INFORME DE LA COMISIÓN

Con oficio DG/SCPM/04/2019 de fecha 19 de marzo de 2019, fui comisionado para acudir a la Ciudad de Felipe Carrillo Puerto, Quintana Roo, el día 22 de marzo de 2019, con el fin de verificar las irregularidades que presentan las instalaciones eléctricas, hidráulicas y sanitarias del Taller Centro de Preparación de Alimentos y Bebidas del Plantel Conalep Felipe Carrillo Puerto.

Taller Centro de Preparación de Alimentos y Bebidas

Pozo de absorción

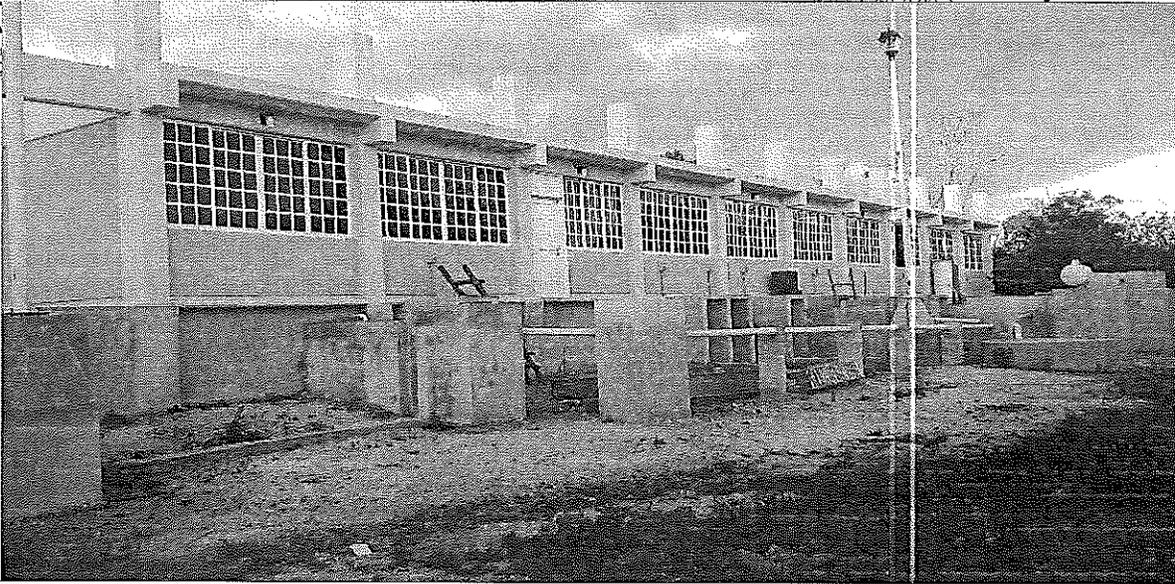
- 1.- El pozo de absorción de aguas residuales que fue construido para el Taller Centro de Preparación de Alimentos y Bebidas, se encuentra saturado, por lo que es urgente se desazolve y se construya otro de mayor profundidad.
- 2.- Las sifas y tubería de desague interior del taller, son muy reducidos (2"), razón por la cual, se dificulta el desalojo del agua producto de la limpieza del espacio educativo referido.
- 3.- Una de las lámparas punta de poste, no enciende.
